Shin-Etsu Chemical Co., Ltd.  
Silicone Division

### ECOBULK 컨테이너 변경 사항 공지

폐사에 ECOBULK 를 공급하는 업체에서 ECOBULK 의 일부를 변경함에 따라 변경된 사항을 공지하여 드립니다. 자세한 내용은 하기와 같습니다.

## b) 버섯형 환기 메커니즘에서 PTFE 멤브레인 메커니즘으로 변경

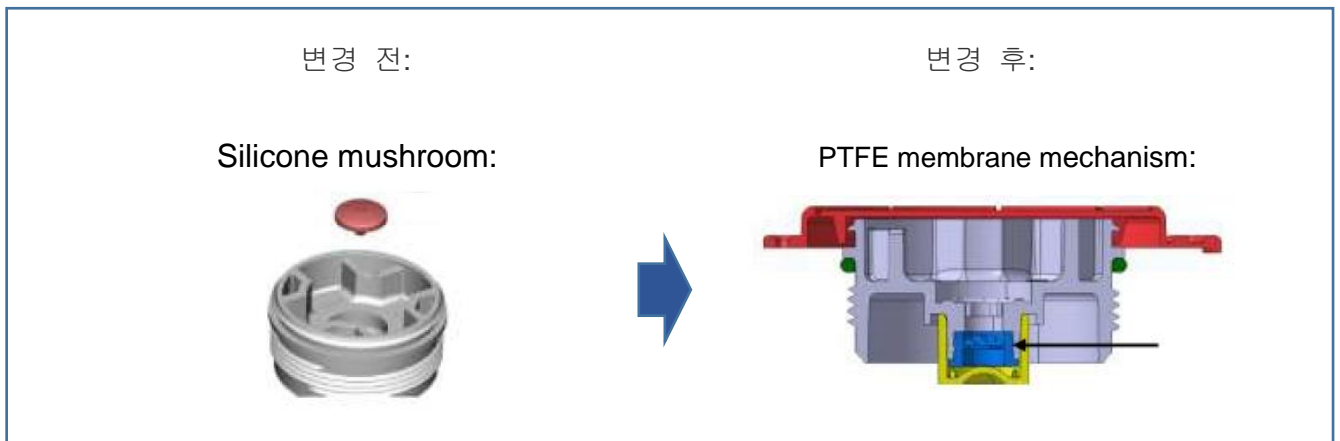
최근 몇 년간 환기 멤브레인 기술은 크게 발전하였습니다. 폐사에서는 협력업체와 함께 새로운 표준 PTFE※멤브레인 메커니즘을 개발하였습니다.

새로운 표준 PTFE 멤브레인 메커니즘은 우리의 IBC 에서 운반될 수 있는 모든 화학 물질의 광범위한 범위 내에서 뛰어난 내화학성을 가지고 있습니다. 압력부의 PTFE 멤브레인 메커니즘은 25mbar 에서 >30l/h 미만의 공기 흐름을 가지며, BAM 승인의 범주에 속합니다. 취급은 이전 버섯형 환기메커니즘과 동일하면서 물이 통과하려면 >=0.2bar 압력이 필요하기 때문에 더 유리합니다. 새로운 메커니즘은 IBC 를 옆면으로 떨어뜨려도 제품 손실을 막을 수 있습니다. 또한 공기는 일정한 압력반응으로만 순환 됩니다.
